## SERVICE INFO – INA 0105

# Reparationssats KIT 530 0550 10 för VAG

## Common-Rail dieselmotorer, andra generationen

Bild 2: Till vänster - brytrulle 532 0623 10/till höger - brytrulle 532 0349 10

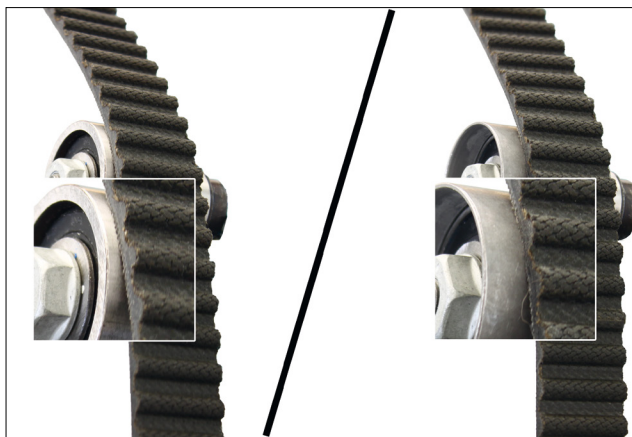
Alla angivna KIT och SET är försedda med en förbättrad rulle 532 0623 10 (bild 2, till vänster). Denna ersätter den angivna rullen 532 0349 10 i de angivna fordonen (bild 2, till höger).

I förhållande till föregående rulle är den optimerade rullen 6,6 mm smalare. Som följd av detta löper kuggremmen i mitten över rullen, vilket huvudsakligen medför bättre kraftfördelning i kullagret. Därför har rullen anpassats till villkoren i denna kamaxeldrivning.
